**RELATÓRIO DE FISCALIZAÇÃO TÉCNICA DO SISTEMA DE
ABASTECIMENTO DE ÁGUA DO MUNICÍPIO DE
CORDEIRÓPOLIS**

**PRESTADOR: SAAE – SERVIÇO AUTÔNOMO DE ÁGUA E ESGOTO DE
CORDEIRÓPOLIS**

Relatório R3 – Continuação Diagnóstico e Não Conformidades

Americana, novembro de 2014

Descrição(2): Detalhes das instalações elétricas (necessário adequação)

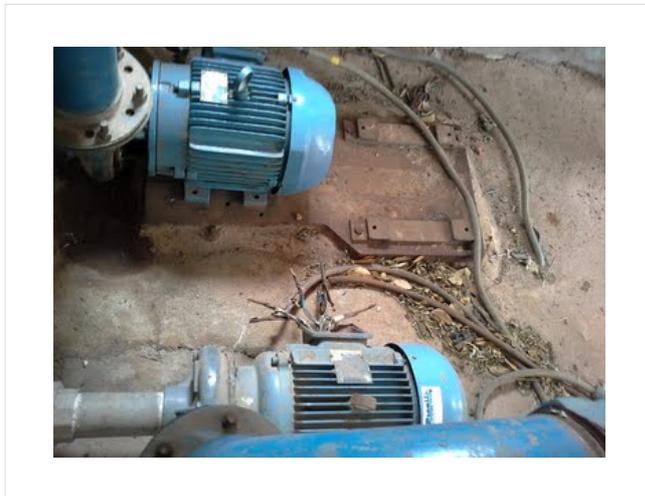
✓ Ausência de extintor de incêndio (Art. 10.9 da NR 10 e Art. 23.1 da NR 23). Prazo: Imediato

✓ Ausência de identificação da área (Art. 2º da Lei Federal 11.445/2007). Prazo: Em até 180 dias

- ✓ Ausência ou não funcionamento de manômetro individual nos conjuntos de recalque (Art. 5.8.4 da NBR 12214/1992). Prazo: Em até 180 dias

Descrição(2): Painel elétrico

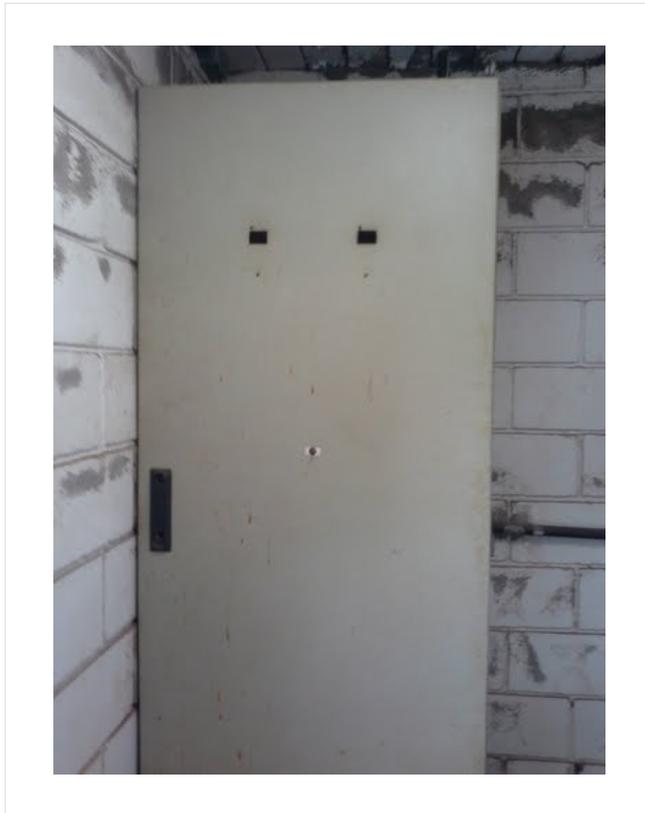
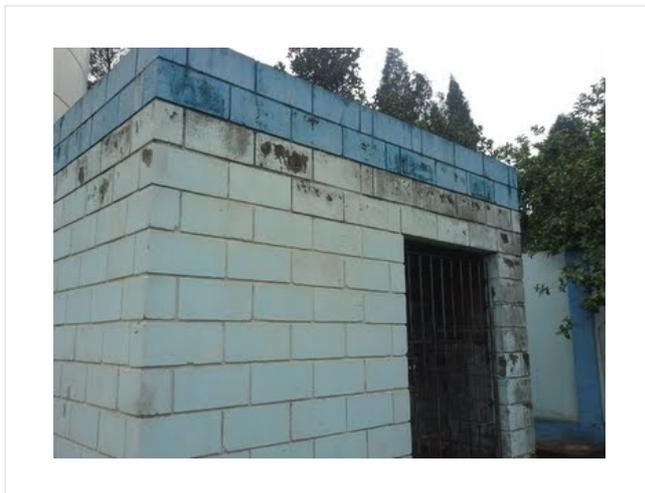
- ✓ Ausência de extintor de incêndio (Art. 10.9 da NR 10 e Art. 23.1 da NR 23). Prazo: Imediato

- ✓ Ausência de identificação da área (Art. 2º da Lei Federal 11.445/2007). Prazo: Em até 180 dias

- ✓ Ausência ou não funcionamento de manômetro individual nos conjuntos de recalque (Art. 5.8.4 da NBR 12214/1992). Prazo: Em até 180 dias

- ✓ Drenagem inadequada de água de lubrificação de gaxetas (Art. 5.5.2.1 da NBR 12214/1992). Prazo: Em até 180 dias
